東総R02-018号
令和2年 9月23日

核燃料物質等保安規定の変更認可申請について

別紙1 核燃料物質等保安規定(N28-2)改正 新旧対照表 変更部分のみ(本文)

東芝エネルギーシステムズ株式会社 原子力技術研究所 核燃料物質等保安規定(N28-2)

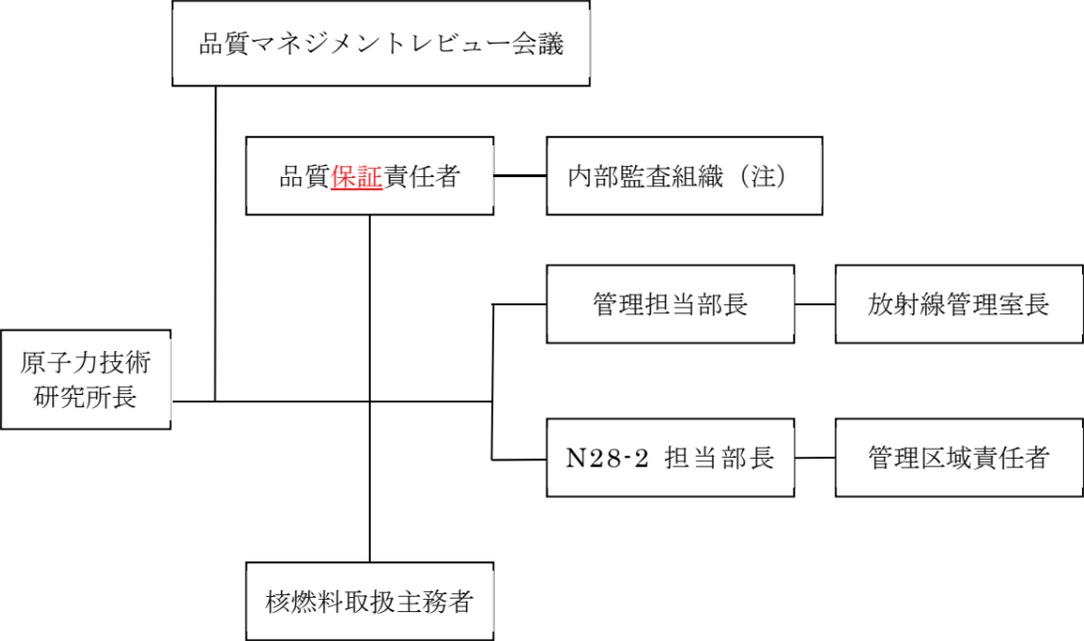
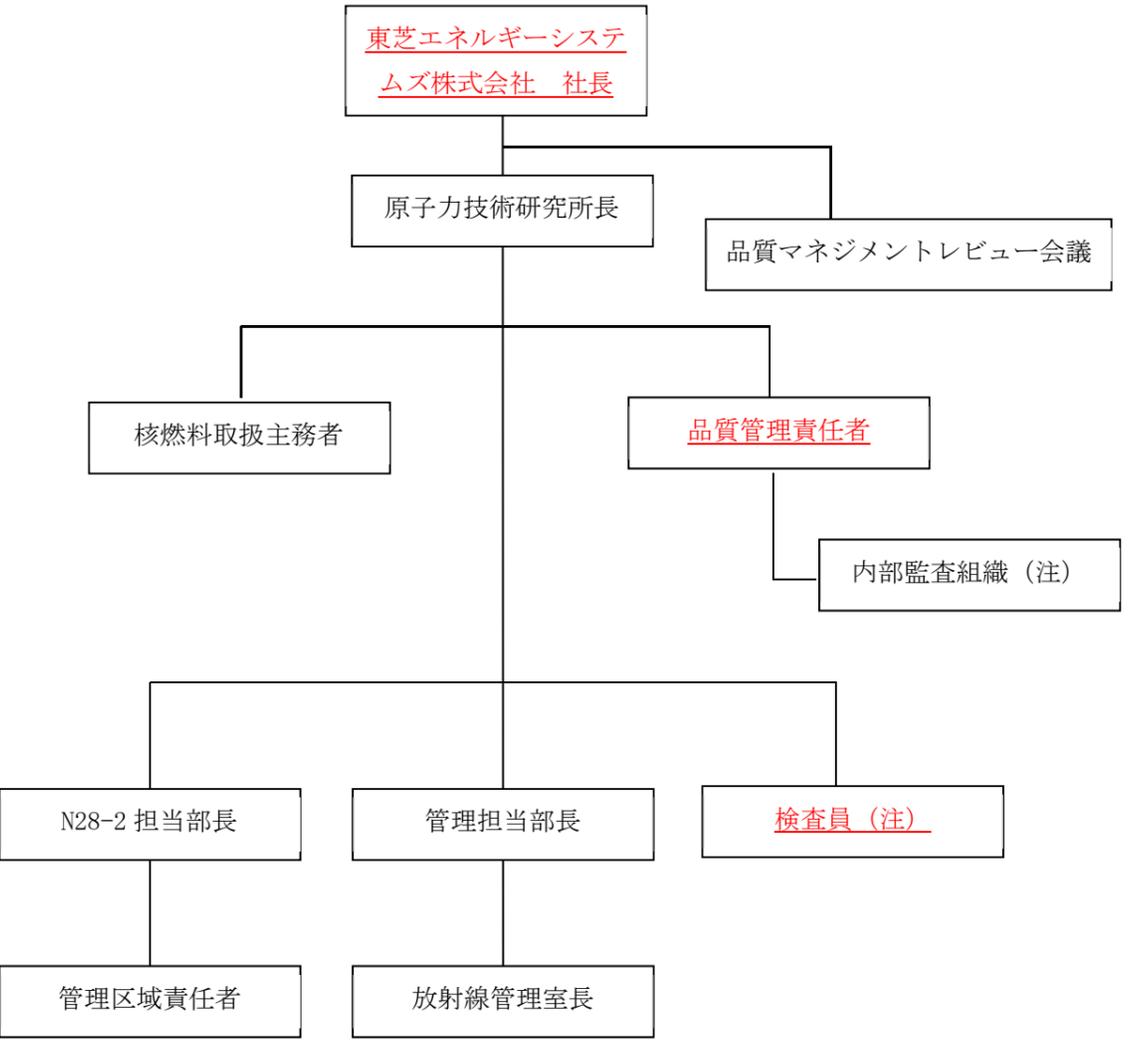
<p><u>しなければならない。</u></p> <p><u>(1) 不適合の内容</u></p> <p><u>(2) 不適合の原因及び防止措置の内容</u></p>	
<p>第1図 (省略)</p>	<p>第1図 (変更なし)</p>	
 <p>原子力技術研究所長</p> <p>品質マネジメントレビュー会議</p> <p>品質保証責任者</p> <p>内部監査組織 (注)</p> <p>管理担当部長</p> <p>放射線管理室長</p> <p>N28-2 担当部長</p> <p>管理区域責任者</p> <p>核燃料取扱主務者</p> <p>(注) 内部監査組織は、<u>内部監査時に随時設置</u>する。</p> <p>第1図の2 品質<u>保証</u>に係る組織 (第37条)</p>	 <p>東芝エネルギーシステムズ株式会社 社長</p> <p>原子力技術研究所長</p> <p>品質マネジメントレビュー会議</p> <p>核燃料取扱主務者</p> <p><u>品質管理責任者</u></p> <p>内部監査組織 (注)</p> <p>N28-2 担当部長</p> <p>管理担当部長</p> <p>放射線管理室長</p> <p>管理区域責任者</p> <p><u>検査員 (注)</u></p> <p>(注) 内部監査組織及<u>び検査員</u>は、随時<u>選任</u>する。</p> <p>第1図の2 品質<u>管理</u>に係る組織 (第37条)</p>	<p>法令改正に伴う変更</p>
